Dossier de demande d'autorisation d'exploiter – Installation de traitement de boues souillées aux hydrocarbures

Réponses aux commentaires de la DIMENC

Société Le Nickel SLN Doniambo

Figure 1 : Gestion des déchets de type huiles usagées

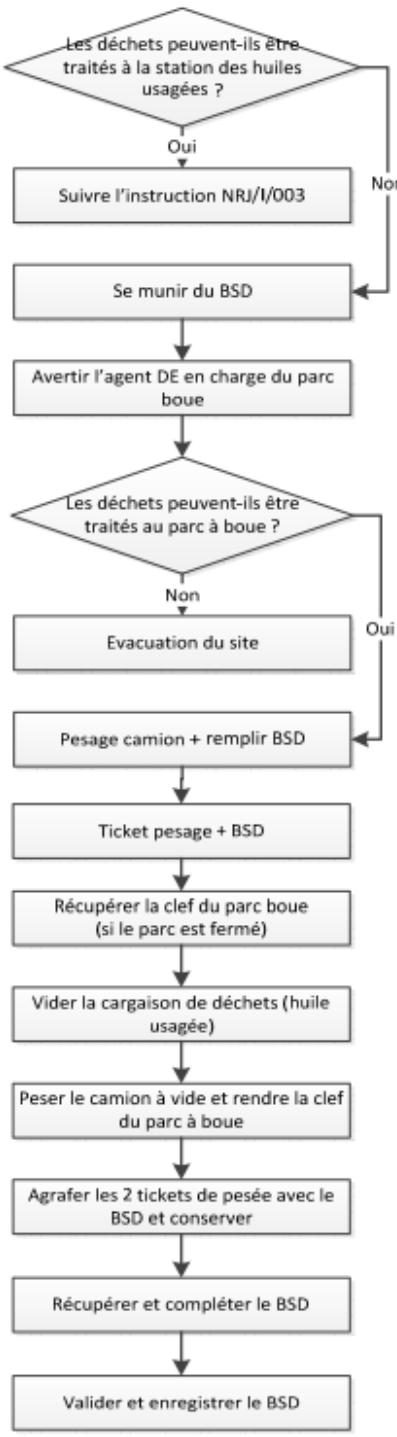
Les procédures de gestion des déchets sont incomplètes. En effet, les déchets solides de pollutions accidentelles ne sont prévus dans aucune des procédures existantes.

De plus, la procédure d'acceptation des déchets n'est pas assez détaillée, notamment concernant la caractérisation des déchets, l'acceptation préalable ainsi que l'échantillonnage et le contrôle à réception de chaque lot, la présence de personnel qualifié pour valider la destination des déchets (stockage des huiles usagées ou parc à boues souillées) et pour réceptionner les déchets au niveau du parc.

La procédure DEI/P/0003 a été revue.

Une fois sur site, la prise en charge s'effectue en plusieurs étapes. Les logigrammes suivants présentent cette gestion par type de déchet, (source : procédure DEI/P/0003) :

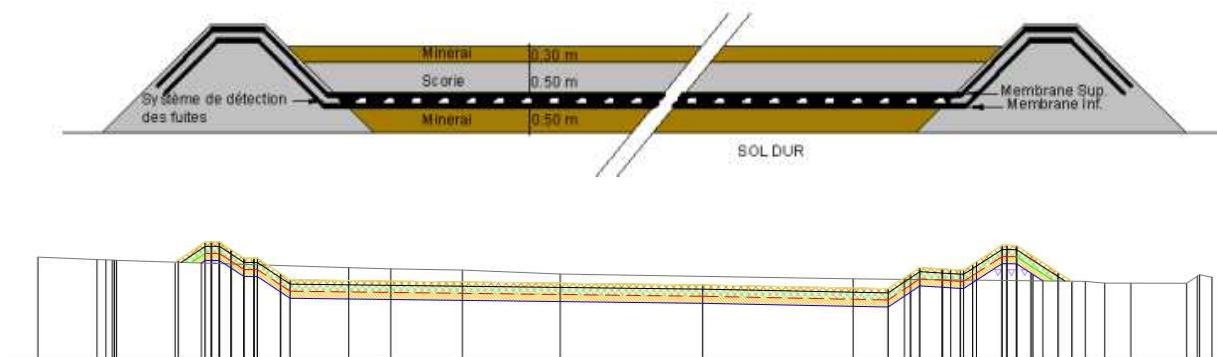
Le schéma représentant la coupe des bassins de stockage n'est pas cohérent avec l'information fournie dans l'étude d'impact : bassins enterrés. Ce point est à préciser afin de mieux visualiser la conception des bassins.

Un schéma a été ajouté pour présenter de manière plus claire la configuration des bassins :

Les bassins seront effectivement enterrés sur une profondeur significative.
